"CONSTRUCCIÓN DE LA PLANTA DE TRATAMIENTO DE AGUAS RESIDUALES EN LA  
CIUDAD DE SANTA LUCÍA DEPARTAMENTO DE CANELONES"

**LPI Nº 18.672**

**CIRCULAR Nº 011**

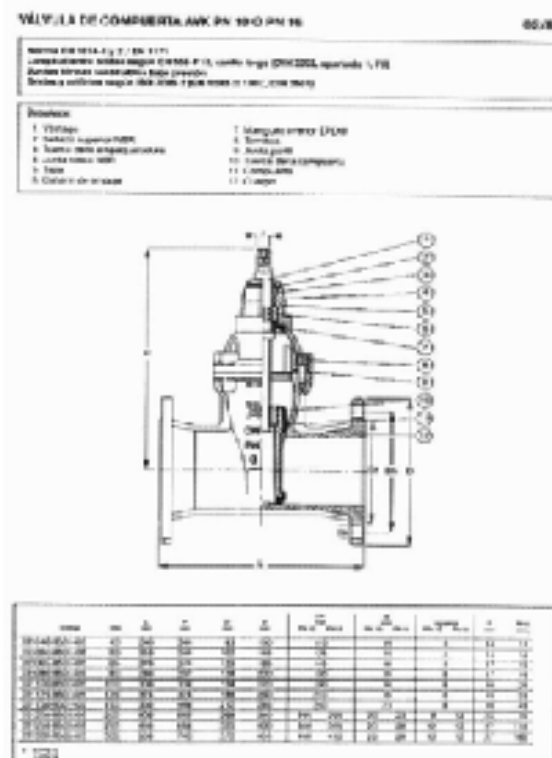
La reja RMG que se indica en la identificación de suministros y en el diagrama de flujo no tiene especificaciones técnicas. Favor enviar las mismas.

En el Pozo de bombeo cero se proyectan únicamente dos rejas de acero inoxidable, una reja canasto y una reja alternativa conforme a lo indicado en la lámina 43240/ISO7D.

#### **VALVULAS ESCLUSA**

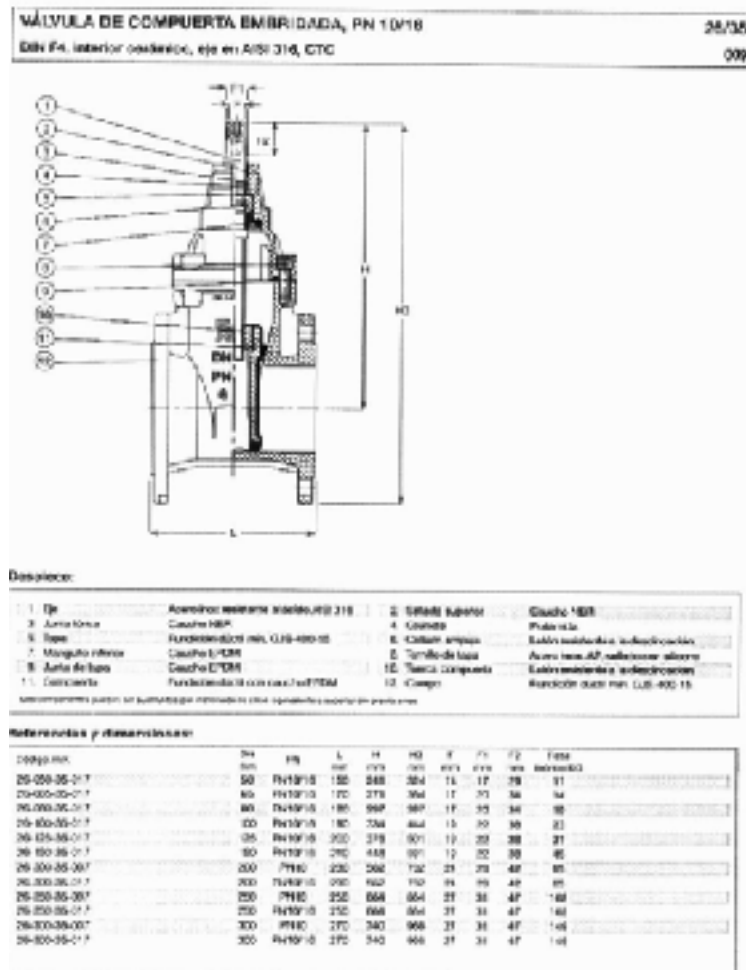
La estación de bombeo "cero" del proyecto PTAR Santa Lucía, muestra válvulas esclusa con distancia entre bridas tipo DIN-F5 (cuerpo largo; DN300, longitud entre bridas 500 mm - se muestra recorte de catálogo de un fabricante):

Se consulta si se pueden considerar válvulas esclusa con distancia entre bridas DIN-F4 (cuerpo corto; DN300, longitud entre bridas 270 mm - se muestra recorte de catálogo de un fabricante).

No se accede a lo solicitado, las válvulas esclusa en el pozo de bombeo cero, deben ser de cuerpo largo.

**JUNTAS DE DESMONTAJE**

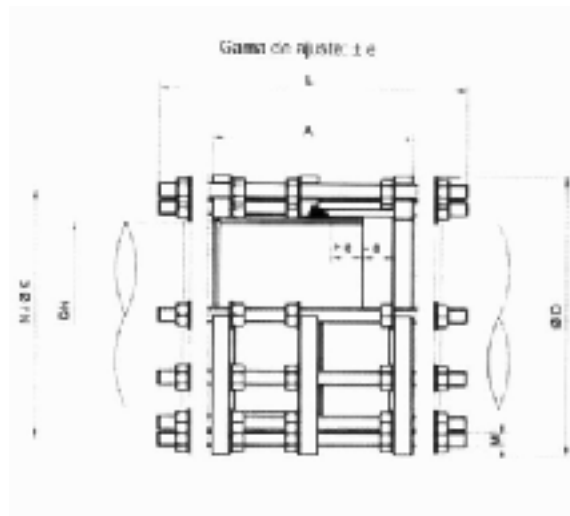
El plano 43240/ISO7B e ISO7C, muestran en su referencia N° 5 "Junta de desmontaje". Se consulta SI dicha Junta debe ser del tipo autoportante del que Se muestra un esquema a continuación:

Las juntas de desmontaje deberán ser autoportantes.
